Betroffene Produkte

Sonstiges: Lkw mit Achsantrieb RBP735, RBP835, RP735 oder RP835.

Neue Versionen des Achsantriebs werden als Ersatzteile eingeführt

317275

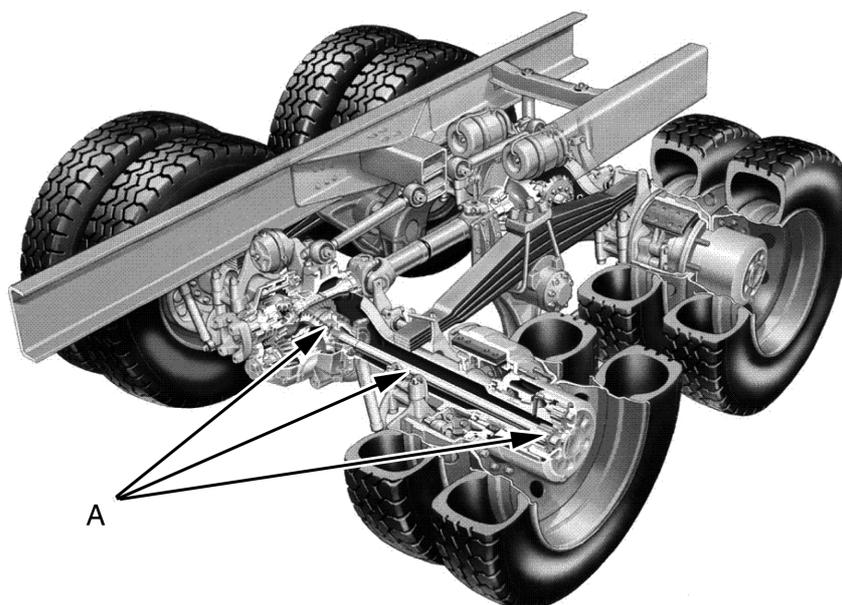
Bei Lkw mit Nabenvorgelege ist es zu verringerter Zugkraft bei Fahrt unter erschwerten Einsatzbedingungen gekommen. Dies kann zu verringertem Komfort, verminderter Leistung und schlimmstenfalls zu schweren Schäden an den Antriebswellen **A** oder an anderen Komponenten führen.

Einige Verbesserungen am Antriebsstrang, vor allem an den Antriebswellen, wurden phasenweise eingeführt, um das Antriebsstrangrucken zu verringern. Unter anderem hatte der größere Durchmesser der Antriebswelle einen massiven Effekt. Durch diese Maßnahmen wurde die Lebensdauer der Achsantriebe deutlich gesteigert.

Da der Durchmesser der Antriebswellen vergrößert worden ist, müssen auch andere Bauteile, wie das Sonnenrad im Nabenvorgelege, Beilegscheiben, Ausgleichkegelrad, Differenzialgehäuse und Ölleitungen, angepasst werden.
